Zadavatel:
Dopravní podnik města Brna, a.s.
se sídlem Hlinky 64/151, Pisárky, 603 00 Brno
IČO: 25508881

Veřejná zakázka:
„Modernizace vozovny Slatina – výběr zhotovitele“

VYSVĚTLENÍ, ZMĚNA NEBO DOPLNĚNÍ ZADÁVACÍ DOKUMENTACE

Vysvětlení zadávací dokumentace č. 1 ze dne 9. 7. 2025

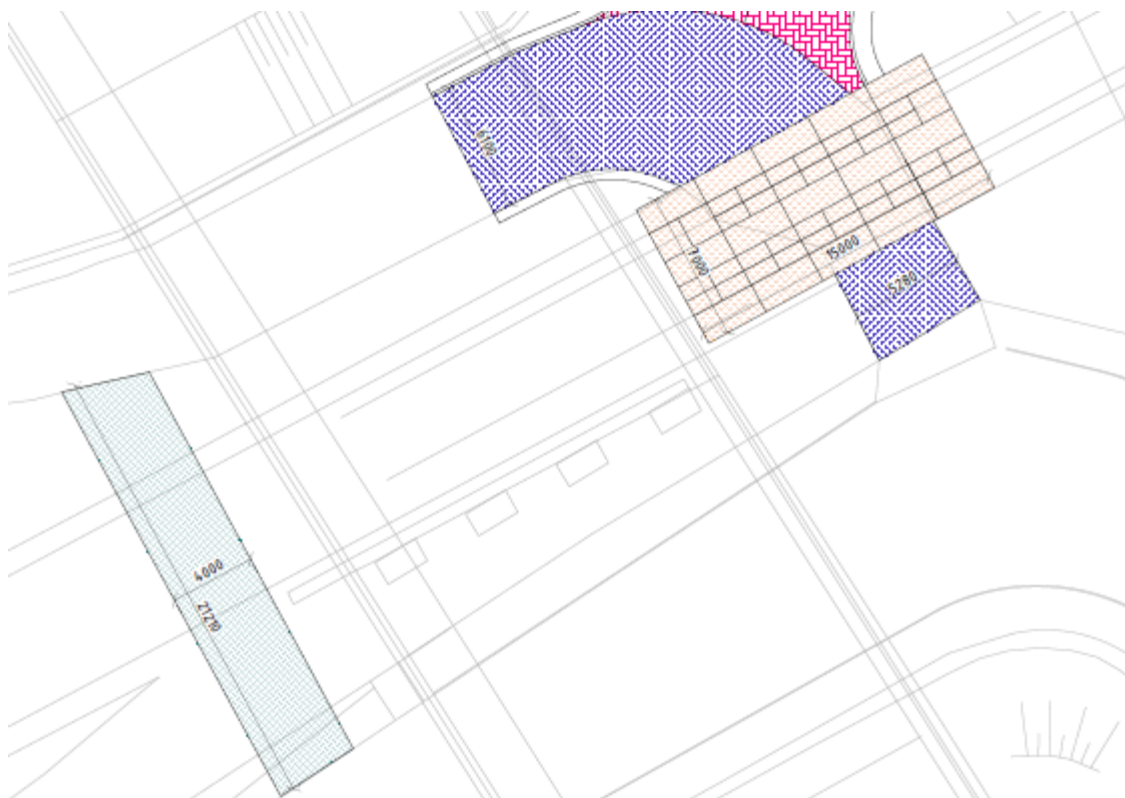
Ve složce *pr.3-zd-dsp-mr* (PD měnárna) chybí PD pro SO 21, 22, 23, 24 a 26 kanalizace a vodovody.

Tyto jsou pouze zakresleny v koordinační situaci a popsány v souhrnné TZ, přičemž konkrétně u SO 23 vdv přípojka a SO 26 prodloužení vdv si tyto texty odporují:

Podle situace by měl platit text pro SO 26, přípojka SO 23 se bude napojovat na tento prodloužený řád a nekříží TT.

Žádáme o doplnění PD (část měřítka) pro SO kanalizace, vdv.

Zadavatel potvrzuje, že v případě uvedeného rozporu platí text uvedený u SO 26 (tento text je novější a aktuální). Uvedený rozpor je důsledkem průběžné tvorby podkladů a vývoje požadavků projektů, kdy došlo ke vzniku SO 26 prodloužení řadu obsahujícího křížení tramvajové trati a souvisejícímu zmenšení objektu SO 23 (přípojky).

Zadavatel dále poskytuje požadovanou projektovou dokumentaci, která tvoří přílohu tohoto vysvětlení.
